Modulo per la presentazione delle osservazioni per i piani/programmi/progetti sottoposti a procedimenti di valutazione ambientale di competenza statale

ID: Codice procedura (ID_VIP/ID_MATTM): 12691

“Progetto di un impianto eolico denominato “Pitigliano” ubicato nei comuni di Pitigliano (GR) e Sorano (GR) costituito da 20 (venti) aerogeneratori di potenza nominale 7,0 MW per un totale di 140,0 MW con relative opere connesse ed infrastrutture indispensabili”

Immagine 1. Vincoli ex art. 136 del CBC dal PIT della Regione Toscana e zona approssimativa dove è progettato l'impianto industriale.

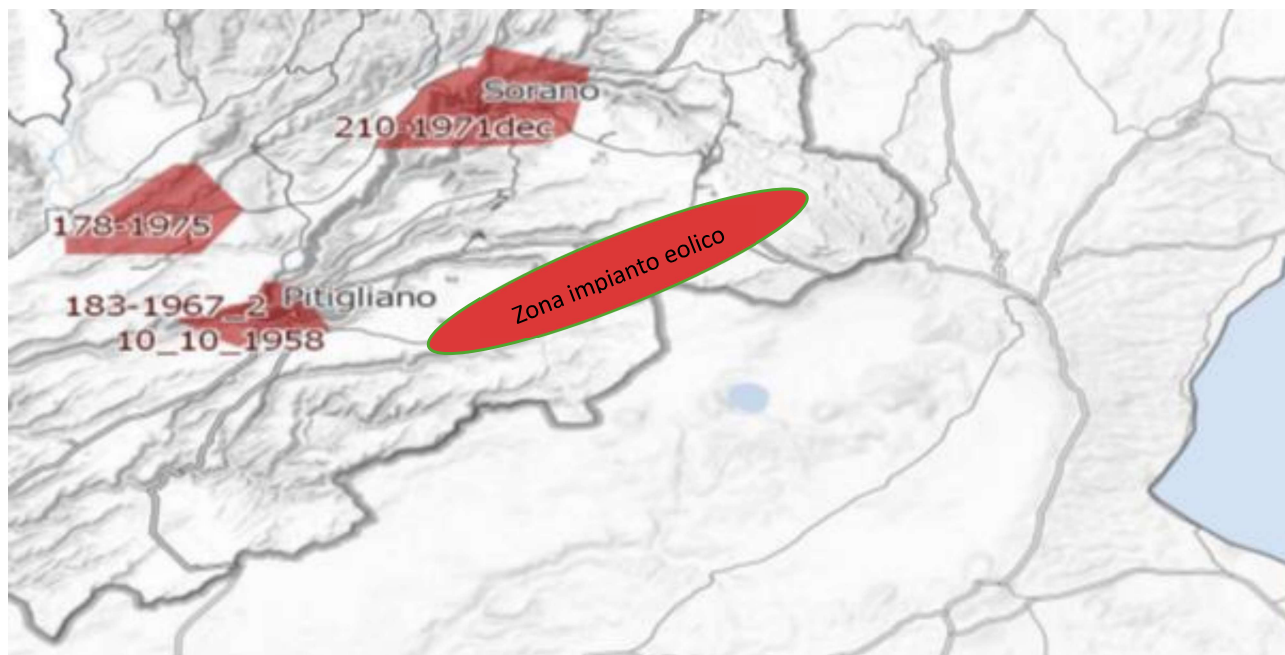
Inoltre, come sostiene la Proponente parte dell'impianto si verrebbe a trovare a 3,5 km dal centro abitato di Sorano. Infatti, tre degli aerogeneratori WTG 08, 09, 10 sono addirittura all'interno delle fasce di rispetto dei 3 km del suo vincolo paesaggistico di notevole interesse pubblico ex art 136 del CBC. Si evidenzia che così si crea

un'ulteriore incompatibilità con la tutela del Paesaggio.

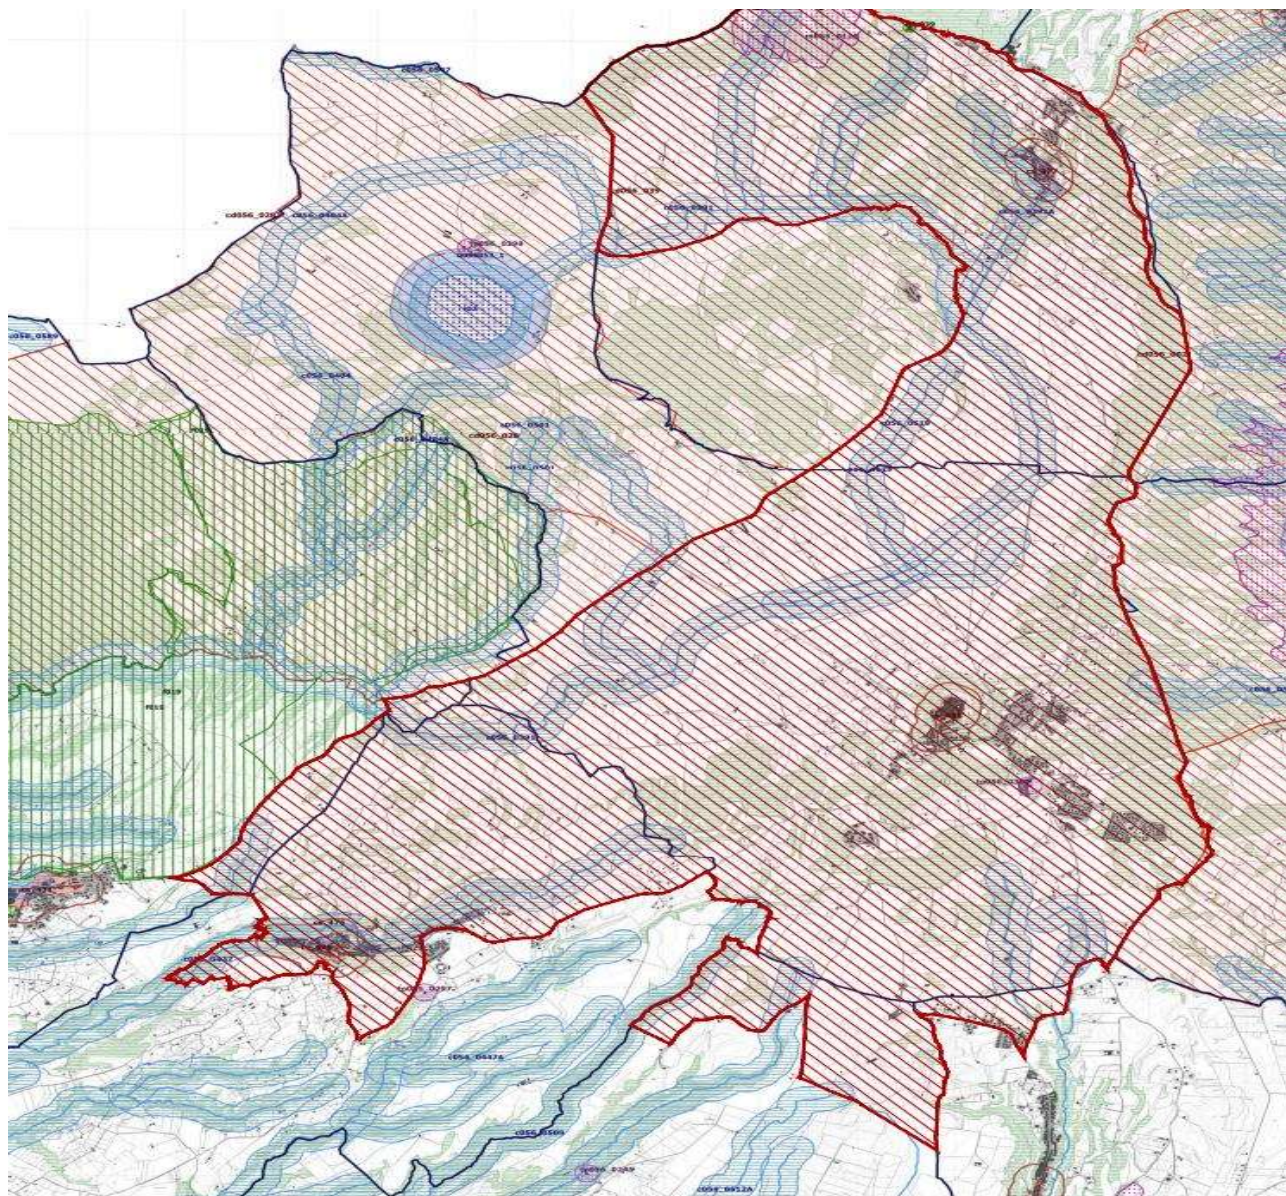
Come è illustrato nell'immagine si ribadisce che l'impianto industriale "Pitigliano" ricade completamente all'interno delle fasce di rispetto dei due vincoli di notevole

interesse pubblico e lambisce quelle di un terzo vincolo e quindi come affermato dal Consiglio di Stato nelle sentenze citate, l'impianto è insediato in area non idonea ai sensi dell'art. 20 comma 8 lettera c quater del D.Lgs. n. 199/2021 e ss.mm.ii al contrario di quanto sostiene la proponente.

Immagine 3. Cumulo di una parte di impianti eolici, fotovoltaici e geotermici industriali in progettazione ed esistenti intorno all’eolico industriale “Pitigliano”.

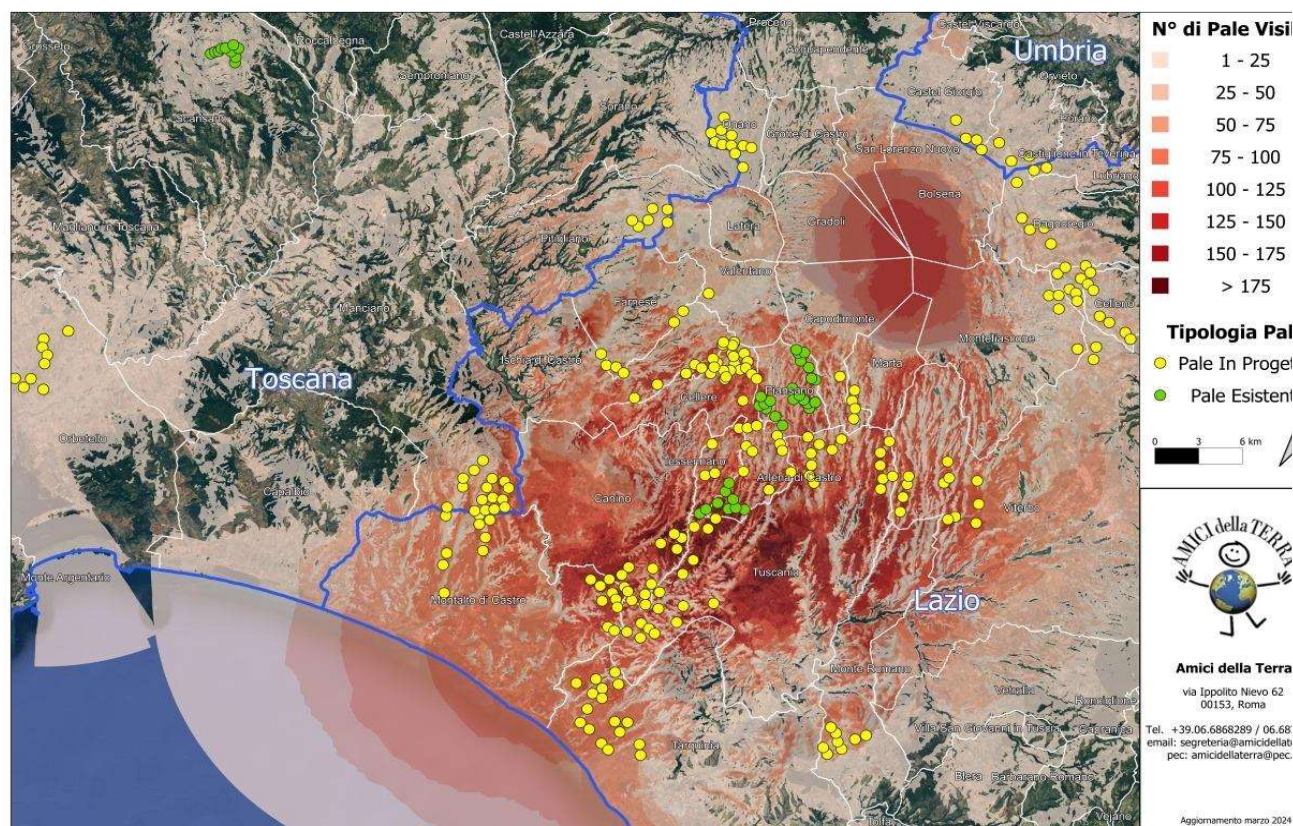
Beni Culturali “*Ambito paesaggistico, geologico e geomorfologico dell’orlo della caldera di Latera ...*” Non vengono nemmeno citati gli impianti eolici in progetto al MASE, il “Rempillo” (6 aerogeneratori) e un altro in verifica amministrativa di 14 aerogeneratori e 72, 6 MW. Ad oggi nei territori di Pitigliano, Sorano e in quello limitrofo potenzialmente potrebbero essere insediati 40 aerogeneratori alti 200 metri e larghi 170. Ma la proponente non cita neanche altri impianti che creerebbero il cumulo e quindi maggiore impatto. Infatti, sul territorio della “Città del Tufo” (Sorano e Pitigliano) impatterebbero anche l’impianto eolico “Montarzo” di Onano con 13 aerogeneratori con le dimensioni ricordate, l’altro eolico industriale nel territorio di Valentano con sette aerogeneratori (stesse dimensioni), gli impianti di Farnese con un minieolico di 3 Torri alte 60 metri già installate in località Poggio del Crognolo e l’impianto eolico industriale “Vallerosa” (7 aerogeneratori alti 200 metri e larghi 158 metri) in procedura VIA presso la Regione Lazio. Inoltre, altri impianti del minieolico già presenti a Valentano, Cellere e Piansano e due progetti eolici industriali con le stesse dimensioni (200 m x 170 m) nel Comune di Ischia di Castro. La valutazione del cumulo non prende neanche in considerazione gli impianti industriali di fotovoltaico e agrivoltaico in progetto a Farnese, Valentano, Ischia di Castro, Cellere. L’impianto geotermico in procedura Via al MASE, progettato nella Caldera di Latera. Quindi è stata effettuata una valutazione del potenziale impatto cumulativo non veritiera a dispetto di quanto affermato dalla proponente che sostiene di aver preso in considerazione uno spazio di 10 km intorno al suo impianto per gli impatti che si creerebbero.

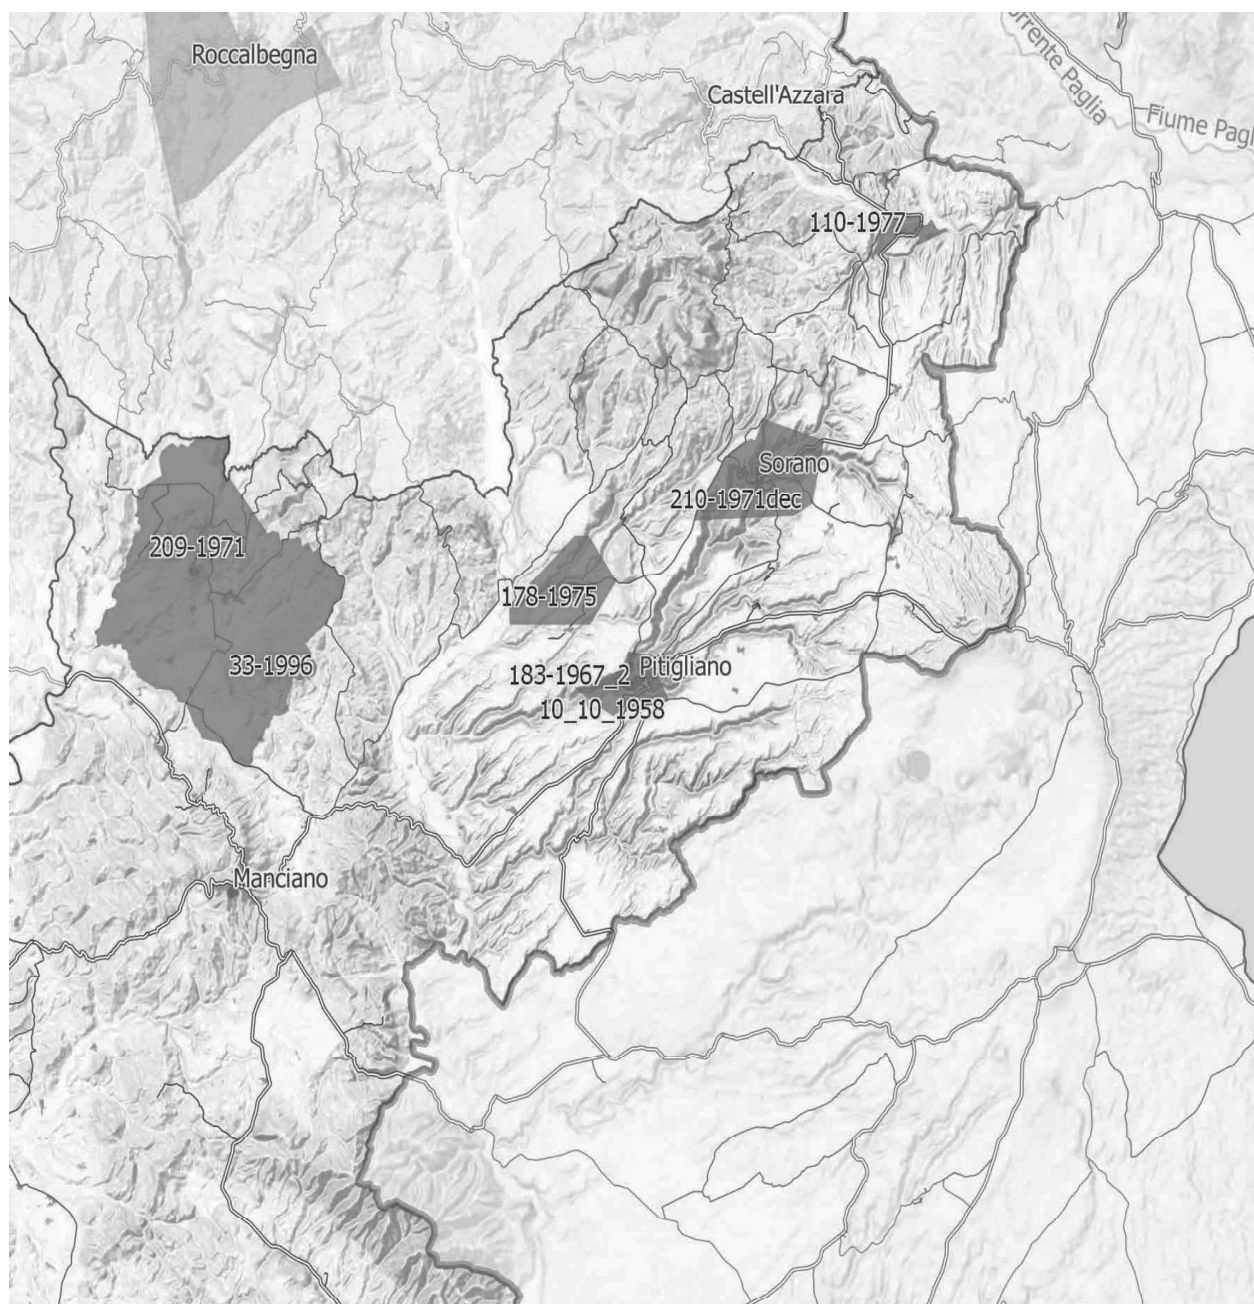
IMMAGINE n. 4 Si evidenzia che i tre aerogeneratori WTG 07, WTG 08 e WTG 09 impattano con il vincolo paesaggistico di notevole interesse pubblico del Centro Storico di Sorano. Il WTG 07 si troverebbe a 2828 m, WTG 08 2504 e WTG 09 2990. Il cavidotto dell'impianto invece impatta in buona parte del Vincolo paesaggistico ex art. 136 del CBC del Centro Storico di Pitigliano.
